原子力規制における検査制度の見直しに伴う 原子炉施設保安規定認可申請について (コメント回答)

令和2年8月3日
電源開発株式会社

○令和2年7月16日の第877回審査会合における以下 2 点の指摘事項について回答する。

2. 指摘事項 1 への回答 (1 / 5)

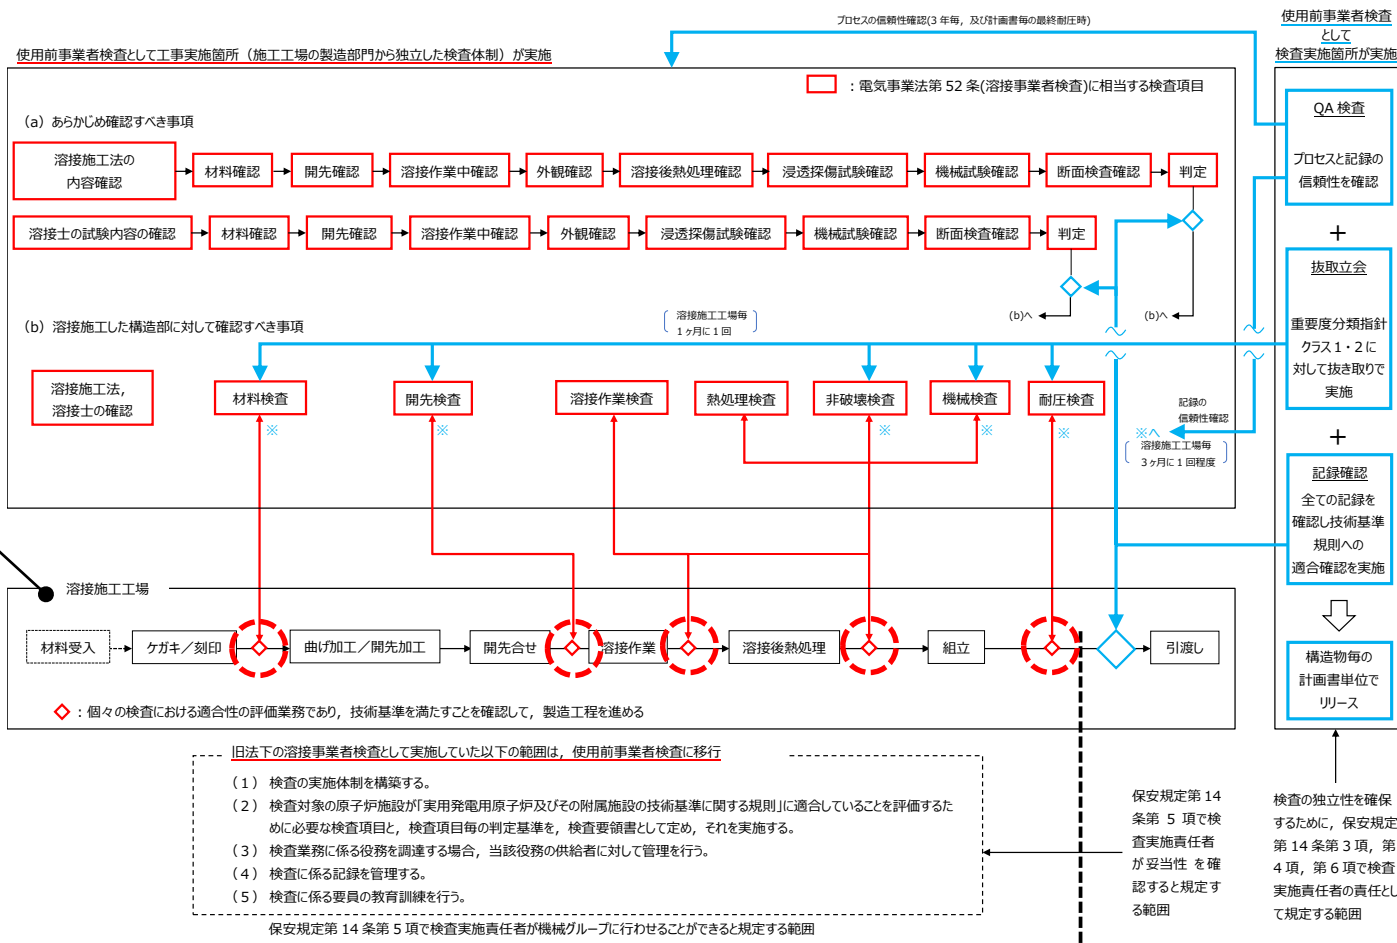
使用前事業者検査として実施する溶接検査に関し、個別検査（材料検査、開先検査、溶接作業検査、非破壊検査及び耐圧検査）において、現状の体制では作業実施者が次の工程に進めるためのリリース判断を行っているため、検査の独立性が確認できないことから、先行運転炉との差異を踏まえた上で、検査の独立性及び体制を説明すること。

○ : コメントを頂いた
「◇ : リリース判断」の部分

主要な耐圧部の溶接部に係る使用前事業者検査（以下、「使用前事業者検査(溶接)」という。）は、以下のように実施する。

- 溶接施工工場の◇では、工事実施箇所が検査項目ごとの適合性の評価業務を行い、技術基準規則を満たすことを確認して、製造工程を進める。
- 検査項目ごとの全ての検査が終了後、検査実施箇所が記録確認により技術基準規則への適合を判定して、◇で検査のリリースを行う。

2. 指摘事項 1 への回答 (2 / 5)

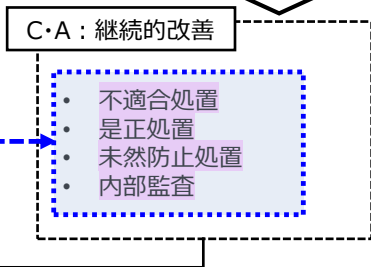
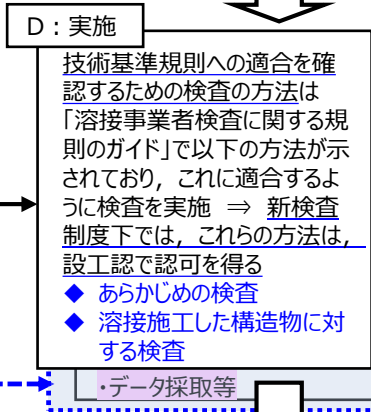
使用前事業者検査として実施する溶接検査に関し、個別検査（材料検査、開先検査、溶接作業検査、非破壊検査及び耐圧検査）において、現状の体制では作業実施者が次の工程に進めるためのリリース判断を行っているため、検査の独立性が確認できないことから、先行運転炉との差異を踏まえた上で、検査の独立性及び体制を説明すること。

① 独立性が求められる使用前事業者検査(溶接)の範囲の整理

4. 独立性が求められる使用前事業者検査(溶接)の範囲について

使用前事業者検査等の独立性要求を受ける、使用前事業者検査(溶接)の範囲は以下の範囲であると整理

大間では、使用前事業者検査(溶接)の関連プロセスの管理を工事実施箇所が実施するため、独立性を有するQA検査を実施し、信頼性を確保する

① 法令上の位置付け

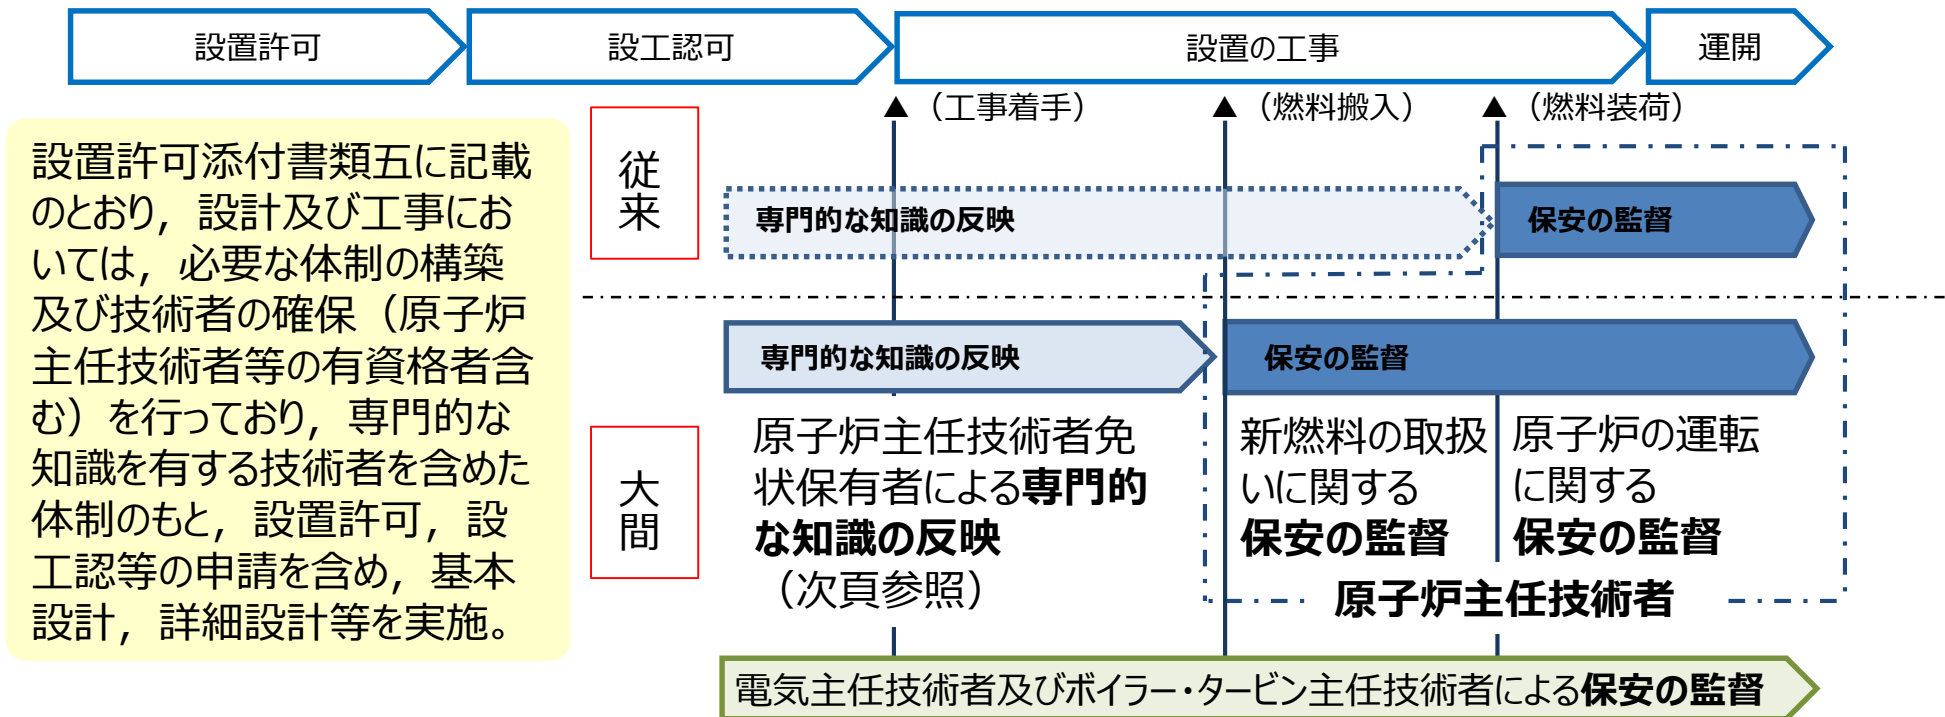
運転段階の原子炉では、保安委員会等に原子炉主任技術者も参画し、設置許可や設工認等の申請を出すことになっているが、建設段階の原子炉においては、その役割を電気主任技術者等に行わせるとしており、原子炉主任技術者を関与させる必要がないのか説明すること。

- 原子炉等規制法第 4 3 条の 3 の 2 6 (発電用原子炉主任技術者) では、**原子炉の運転に関する保安の監督を目的**として選任することを規定。
- また、**実用炉規則第 9 5 条**では、**実務経験 3 年**を選任要件として規定。
- 当該法要求を受けて、従前より、**燃料装荷前**までに原子炉主任技術者を選任しており、**設置の工事 (燃料搬入前)** 段階においては選任していない。
